HENVENDELSER MODTAGET I HØRINGSPERIODEN

**FORSLAG TIL TILLÆG 1 TIL
LOKALPLAN 551
KALVEBOD BRYGGE VEST II**

Høringssvar

Offentlig høringsperiode fra den 21. december 2020 til den 15. februar 2021.

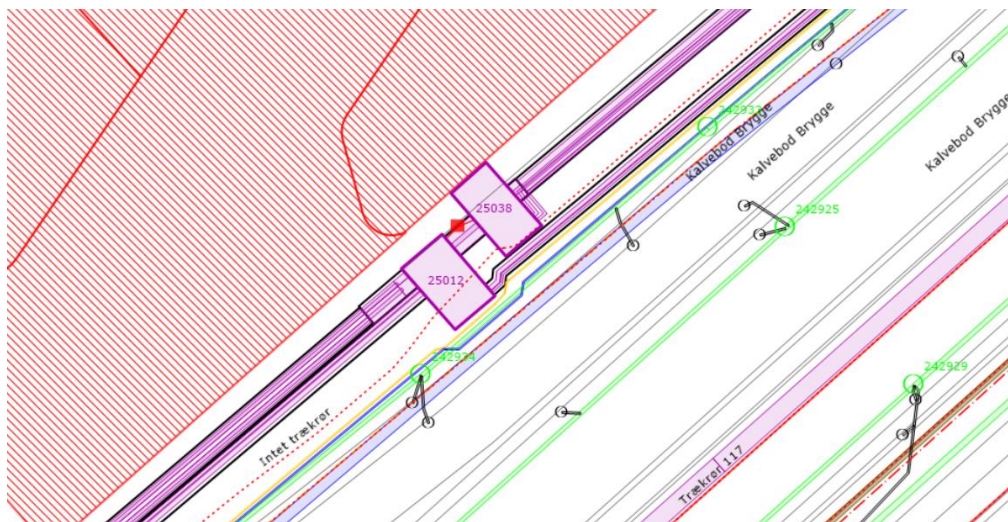
Inden for det vejareal, som kunne nedlægges, er der placeret ledningsanlæg for HOFORs dampnet for hovedforsyning af Københavns Kommune med fjernvarme (lilla). Endvidere er der inden for det areal, som med lokalplanen blev udlagt til begrønning med træer, placeret transportledning for den almene vandforsyning (blå), som forestås af HOFOR.

Det fremgår af lokalplan nr. 551, Kalvebod Brygge Vest II, at lokalplanen byggede på en forudsætning om, at der mellem grundejer og HOFOR blev indgået aftale, således muligheden for at opretholde driften af ledningsanlæg kunne opretholdes i forbindelse med at virkeliggøre lokalplanen.

Endvidere indeholder aftalen, at projektering af træbeplantning sker ud fra en forudsætning om, at begrønning kan etableres uden risiko for uhensigtsmæssig påvirkning eller beskadigelse af transportledning for vandforsyning, herunder som følge af udspredelse af rodnet, eller at drypzonen for træer over tid ikke vil medføre indskrænkninger i muligheden for at kunne tilgå ledningsanlægget via gravearbejder.

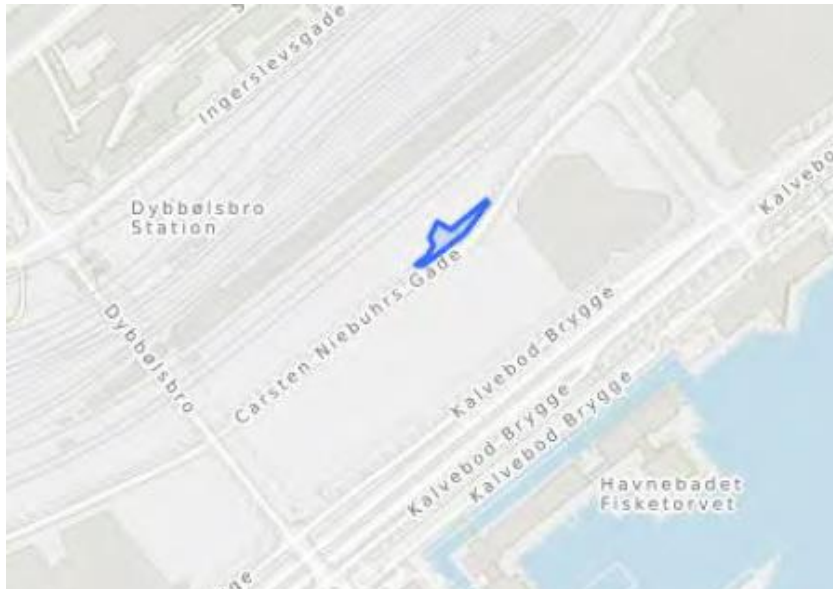
HOFOR kan konstatere, at der med tillæg 1 til lokalplan nr. 551, Kalvebod Brygge Vest II, foretages et arealudlæg, hvor byggefeltet ud mod Kalvebod Brygge er trukket længere ind på grunden, end hvad der var tilfældet efter lokalplan nr. 551, Kalvebod Brygge Vest II.

Fra IKEA Ejendommens side, er det over for HOFOR blevet bekræftet, at underjordiske konstruktioner inden for byggefeltet mod Kalvebod Brygge for det ændrede projekt vil være sammenfaldende med bygningskonstruktioner over terræn, og der således ikke kommer underjordiske konstruktioner, der får en udspredelse udover det anførte byggefelt i tillæg 1 til lokalplan nr. 551, Kalvebod Brygge Vest II. Endvidere er det over for HOFOR blevet bekræftet, at det aftalte den 11. april 2018 vedrørende begrønning i nærhed af transportledning for den almene vandforsyning vil blive respekteret i forbindelse med den nærmere konkretisering af begrønning mod Kalvebod Brygge.

Udsnit af illustration fra Projekttillæg 2021 til Spildevandsplan 2018 – projekt "A1.7 Pumpestation ved fjernbusterminalen".

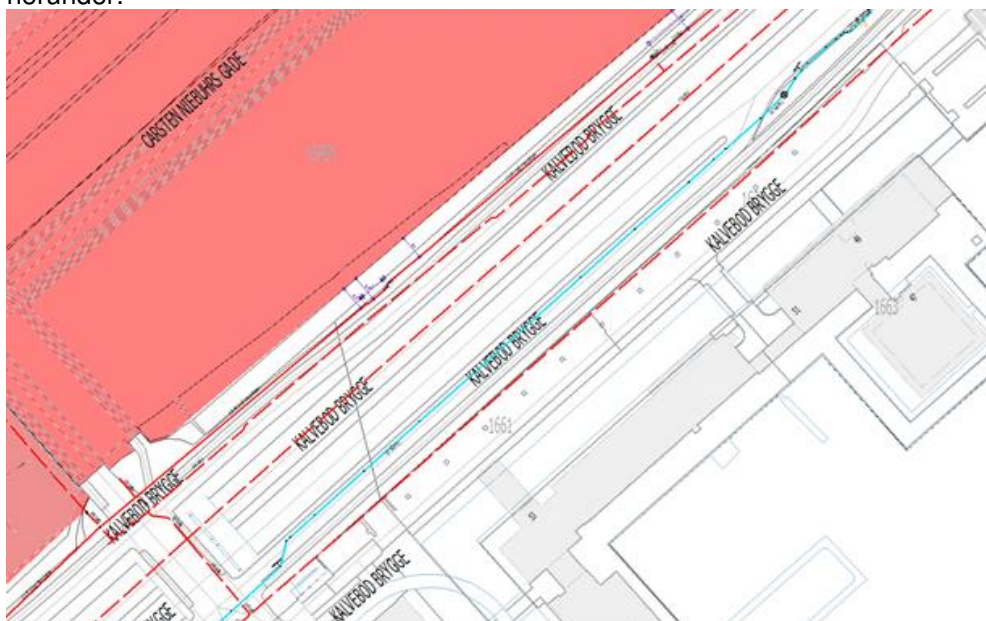
Vedrørende projekt "A1.7 Pumpestation ved fjernbusterminalen" fremgår det, at der foretages en arealreservation med permanent rådighedsindskrænkning for den del af området for tillæg 1 til lokalplan nr. 511, Kalvebod Brygge Vest II, der for ejendommen matrikelnummer 1695h, Udenbys Vester Kvarter, er beliggende nord for Carsten Niebuhrs Gade ud mod det jernbaneterræn.

HOFOR skal hertil bemærke, at arealreservationen ikke ses gentaget i tillæg 1 til lokalplan nr. 511, Kalvebod Brygge Vest II.

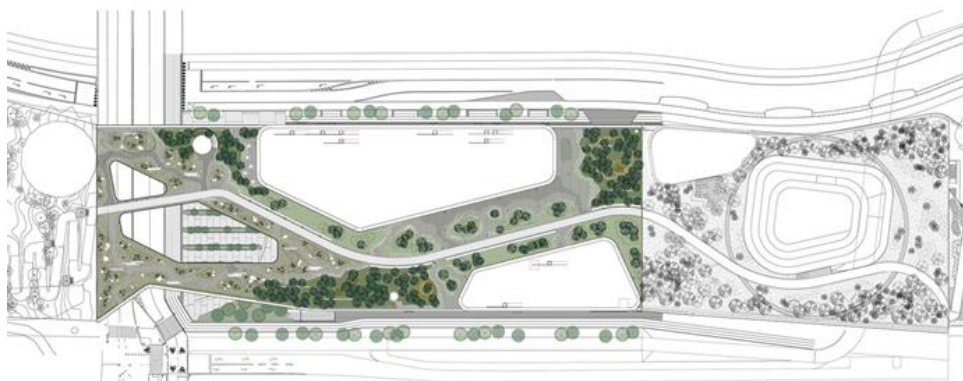
Den blå er højtryksledning og den røde (ikke stiplede) er en hovedforsyningsledning.

Det beskrives i materialet, at der: *Langs Kalvebod Brygge Langs Kalvebod Brygge* begrønnes dele af facaden og fortovet foreslås afgrænset af en bred græsabat i en parklignende karakter med mindst 19 træer placeret solitært og i mindre grupper. Der er ikke fastlagt detaljerede bestemmelser herom, jf. afsnit byrum

Jf. Illustrationen der viser taghavens indretning på varehusets tag samt gadetræer langs Carsten Niebuhrs Gade og Kalvebod Brygge. Illustration: 1:1 Landskab. Kan det også ses, at det påtænkes at plante træer langs Kalvebod Brygge. Beplantningsbæltet er placeret tæt på en hovedgasledning og der bør ikke placeres byggefelter, konstruktioner med nedramning eller træer med dybdegående rødder på eller nær ved ledningerne.
